Nomor : 089/KBP/VIII/2024
Lampiran : Satu Berkas
Hal : Penyampaian Salinan Putusan Komisi Banding Paten Permohonan Banding atas Penolakan Permohonan Paten Nomor PID201806892 yang berjudul "Alat Elektrolisis Air"

Nomor Registrasi Banding : 12/KBP/IV/2023
Nomor Permohonan Paten : PID201806892
Judul Invensi : Alat Elektrolisis Air
Pemohon Banding : Lin, Hsin-Yung
Nomor Putusan Banding : 021.2.T/KBP-12/2024

PUTUSAN

Nomor: 021.2.T/KBP-12/2024

Gambar 6

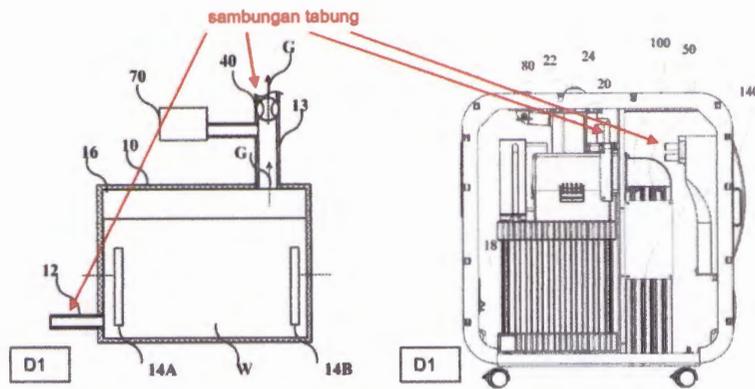
1. Bahwa, Pemohon mengamandemen sedikit klaim nomor 1, 5, 14 dan 19 dengan mengubah istilah "modul tangki air terintegrasi" menjadi "modul saluran aliran terintegrasi" berdasarkan Gambar 6 dan Gambar 7A, dan deskripsi terkait dalam spesifikasi permohonan ini. Menurut yang ditunjukkan dalam gambar berikut (Gambar 6 dan 7A) elemen bertanda yang disorot adalah modul untuk menyediakan saluran untuk menerima gas hidrogen dan gas oksigen yang dihasilkan oleh pengelektrolisis (12) dan mentransmisikan gas hidrogen dan gas oksigen ke elemen lain. seperti tangki air (10) dan tangki pencampuran atomisasi/gas volatil (16). Elemen bertanda yang disorot juga menyediakan saluran aliran untuk digabungkan ke kipas (15) dan pompa udara (13) untuk menerima udara dari lingkungan luar. Perlu dicatat bahwa elemen bertanda yang disorot adalah modul terintegrasi, artinya ada selubung dan saluran aliran terintegrasi atau diatur dalam selubung. Oleh karena itu, elemen bertanda yang disorot adalah modul saluran aliran terintegrasi, dan dapat digunakan untuk mengganti sambungan tabung antar elemen. Artinya, saluran aliran terintegrasi adalah fitur invensi dari permohonan ini. Dalam prakteknya, tabung di sambungan tabung akan mudah rusak menyebabkan kebocoran gas atau air setelah penggunaan jangka panjang, dan tabung yang terpisah menempati lebih banyak ruang di perangkat elektrolisis air karena tidak diatur satu sama lain. Modul saluran aliran dengan saluran aliran yang diatur dengan baik dapat mencegah perangkat elektrolisis air dari masalah yang disebabkan oleh sambungan tabung.

2. Bahwa, selanjutnya Pemohon mengamandemen klaim 1 dan 14 dengan menambahkan batasan "tabung keluaran hidrogen dan tabung keluaran oksigen dikonfigurasi pada sisi yang sama dari pengelektrolisis" menurut Gambar 5B, Gambar 6 dan paragraf [baris 26-28, halaman 14 dan baris 22-25, halaman 25] dalam spesifikasi permohonan ini. Seperti yang ditunjukkan pada gambar dan deskripsi spesifikasi yang disebutkan di atas, tabung keluaran hidrogen dan tabung keluaran oksigen dikonfigurasi pada sisi yang sama dari elektroliser, dan kemudian elektroliser dapat langsung digabungkan ke modul saluran aliran terintegrasi tanpa sambungan tabung.

3. Bahwa, menurut Gambar 6 dan 7A dan deskripsi yang sesuai dalam spesifikasi permohonan ini, jelas bahwa perangkat elektrolisis air memang memiliki modul saluran aliran terintegrasi dan tabung keluaran hidrogen dan tabung keluaran oksigen dikonfigurasi pada sisi yang sama dari pengelektrolisis, dan kemudian klaim diubah dengan menambahkan fitur invensi. Selain itu, klaim yang diubah mencakup lebih banyak batasan untuk pengelektrolisis dan modul saluran aliran terintegrasi. Oleh karena itu, amandemen klaim tidak memperluas cakupan klaim.

Gambar 2

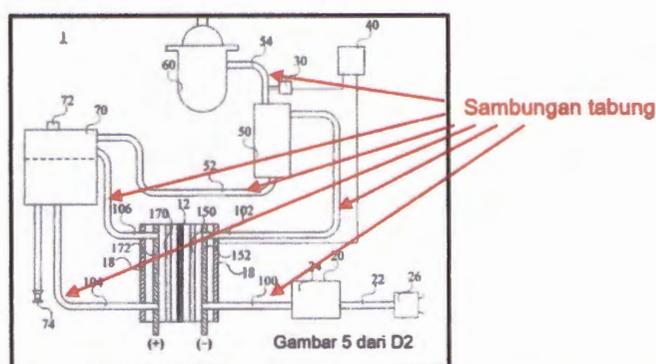
Seperti yang ditunjukkan pada Gambar 2 dan Gambar 8 dari D1 (US 2016/263341 A1), elemen-elemen (seperti pengelektrolisis, tangki air, ruang pencampur gas, dll.) di dalam dihubungkan satu sama lain dengan tabung yang berbeda, dan tabung dipisahkan satu sama lain tetapi tidak terintegrasi dalam sebuah casing. Oleh karena itu, D1 mengadopsi sambungan tabung untuk menghubungkan elemen-elemen dalam perangkat elektrolisis air. Selain itu, menurut gambar dan spesifikasi keseluruhan, D1 tidak mengajarkan atau memberi petunjuk untuk menyediakan perangkat saluran terintegrasi untuk mengganti sambungan tabung. Oleh karena itu, D1 tidak dapat mengantisipasi fitur teknis berikut dalam klaim 1 dan 14 yang diubah: modul saluran aliran terintegrasi yang memiliki antarmuka air, antarmuka oksigen, dan antarmuka hidrogen, antarmuka air yang dikonfigurasi untuk memasok air ke pengelektrolisis, oksigen antarmuka mampu menerima gas oksigen dari tabung keluaran oksigen pengelektrolisis, dan antarmuka hidrogen mampu menerima gas hidrogen dari tabung keluaran hidrogen pengelektrolisis. Klaim 1 dan 14 yang diubah akan menjadi baru mengingat D1
